## PROJEKT TECHNICZNY Organizacji Ruchu Docelowego na ul. Bobrzej we Wrocławiu

korekta oznakowania pionowego i poziomego oraz urządzenia brd.  
/ przejście dla pieszych P-10 + kontraruch rowerowy na ulicy jednokierunkowej /

## Opinia na KBRD

DOTYCZY: Projektu docelowej organizacji ruchu na ul. Bobrzej we Wrocławiu – przejście dla pieszych i kontraruch rowerowy

02.OR

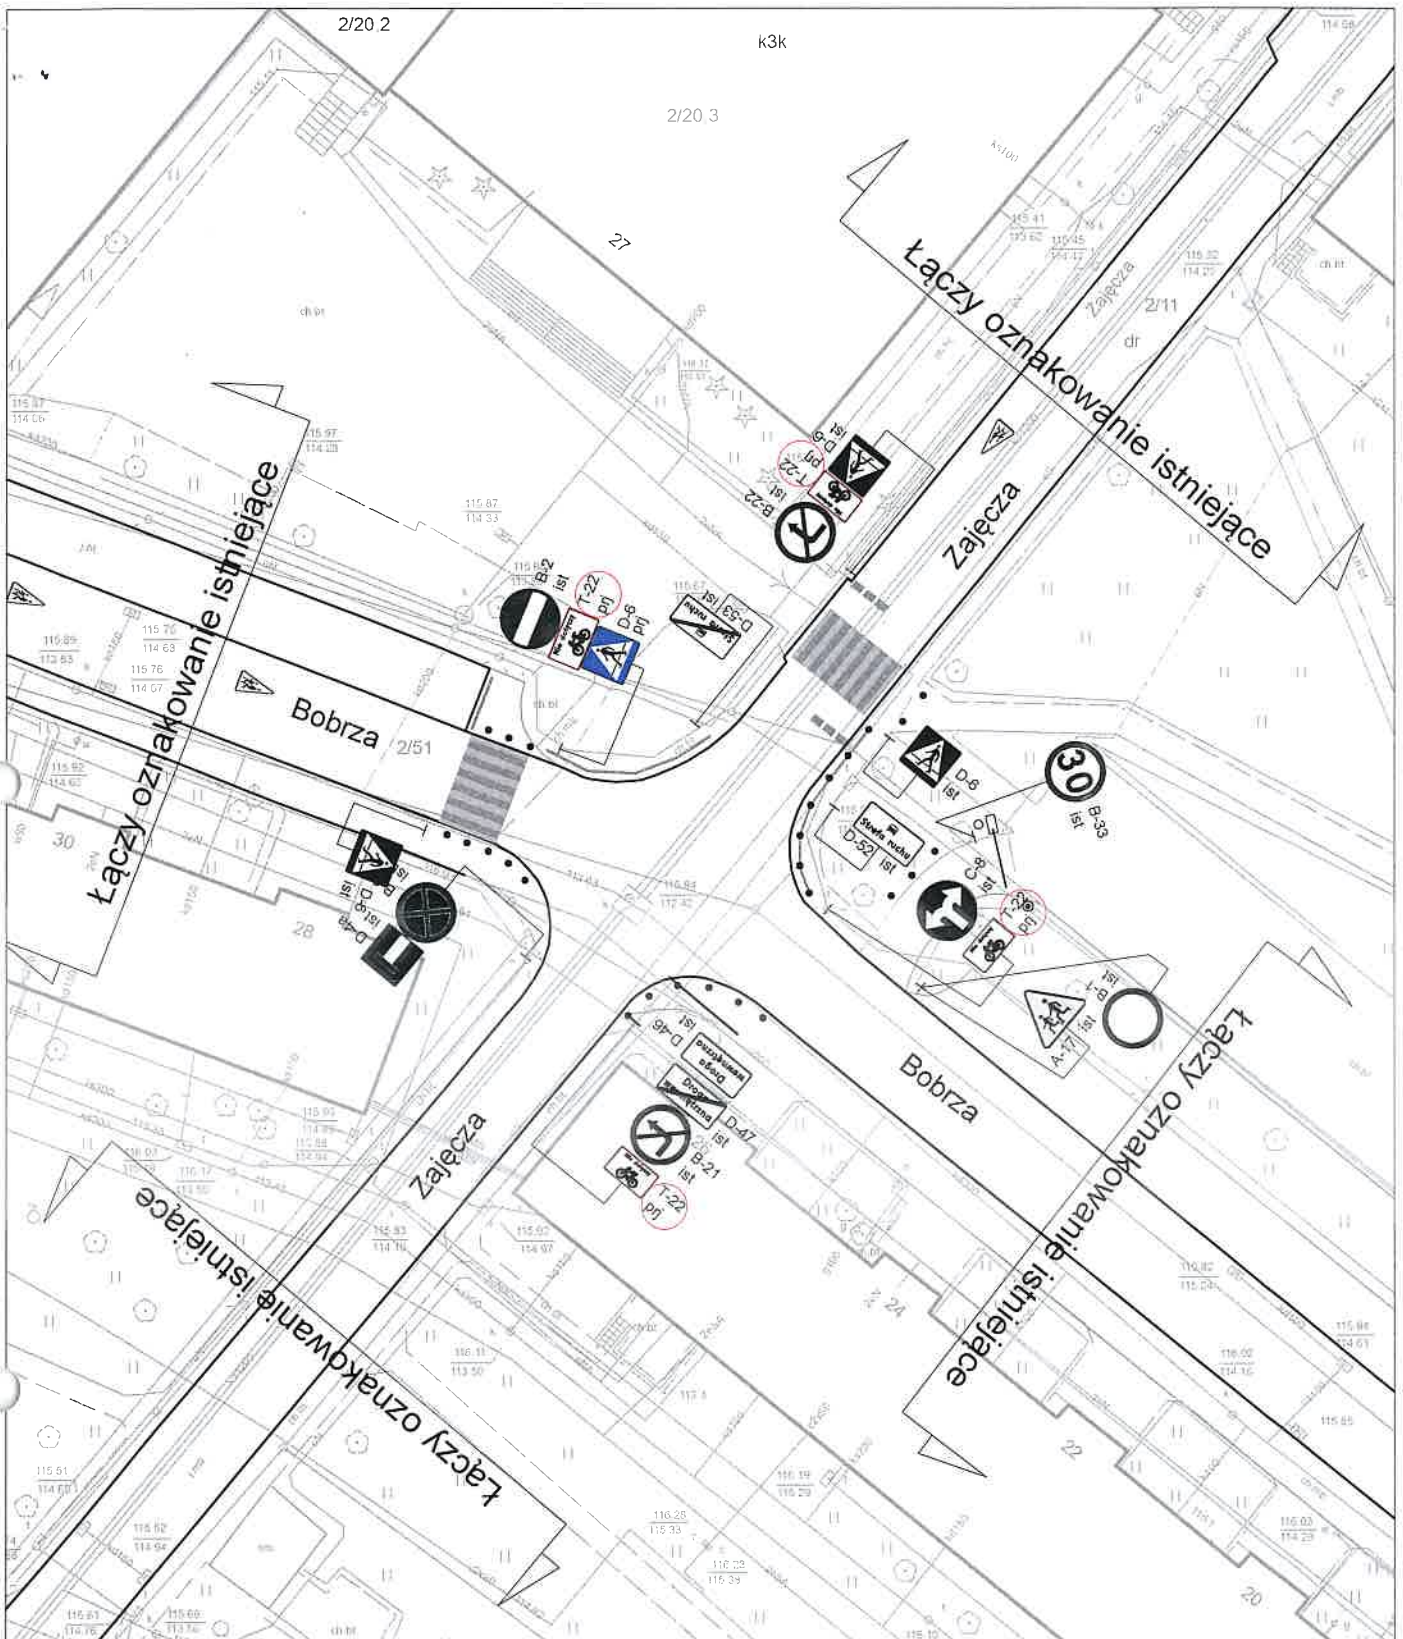
Zarząd Dróg i Utrzymania Miasta we Wrocławiu informuje, że opiniuje pozytywnie przedmiotowy projekt pod warunkiem zapewnienia przejezdności dla pojazdu typu autokar oraz śmieciarka. Ponadto wnosimy uwagi:

1. Nie projektować elementów brd w osi jezdni ul. Bobrzej – ze względu na szerokość jezdni oraz pobliskie parkowanie pojazdów, elementy mogą utrudniać manewrowanie na relacjach skrajnych, co może skutkować ich uszkodzaniem i generować koszty eksploatacyjne ich odtwarzania
  - a. zamiast elementów brd i powierzchni P-21 przed i za przejściem zaprojektować odcinek linii P-4
2. W obszarze zieleńca nie projektować słupków stalowych
  - a. brak uzasadnienia dla stosowania słupków na zieleńcach szczególnie wzdłuż chodnika
3. Konieczność opracowania pełnej dokumentacji projektowej z uwzględnieniem doświetlenia przejść dla pieszych.
4. Szacowany koszt robót drogowych – ok. 10 000 zł brutto. Koszty nie obejmują dokumentacji projektowej oraz doświetlenia przejść.
